Αλλαγή σχεδιασμού της τροχαλίας 532 0433 10

Κωδ. INA: 532 0433 10

INA 0057

Τροχαλία 532 0433 10, παλαιός (A) και νέος σχεδιασμός (B)

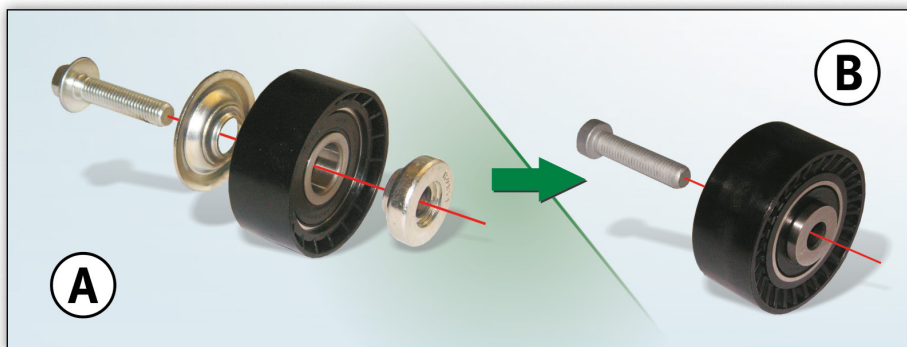
Στα πλαίσια της συνεχόμενης εξέλιξης των προϊόντων μας, τροποποιήθηκε ο σχεδιασμός της τροχαλίας παρέκκλισης 532 0433 10.

Στο νέο σχεδιασμό δεν υπάρχει πλέον η ροδέλα κάλυψης και ο αποστάτης που μέχρι τώρα παρέχονταν σαν ξεχωριστά εξαρτήματα (εικόνα 1, A). Στη νέα έκδοση αυτά τα εξαρτήματα ενσωματώθηκαν (εικόνα 1, B) και είναι τώρα αναπόσπαστο μέρος της τροχαλίας παρέκκλισης.

Οι τροχαλίες στο A και B (βλέπε εικόνα) επιτρέπεται να τοποθετούνται μόνο με τη βίδα που παρέχεται στη συσκευασία INA.
Τροχαλία A: M10x45, Εξάγωνη βίδα με περιλαίμιο
Τροχαλία B: M10x45, βίδα με Torx

Κατά τη μεταβατική περίοδο μπορούν να χρησιμοποιηθούν και οι δύο τύποι. Οι δύο εκδόσεις πληρούν τις τεχνικές προδιαγραφές και μπορούν να χρησιμοποιηθούν χωρίς περιορισμούς.
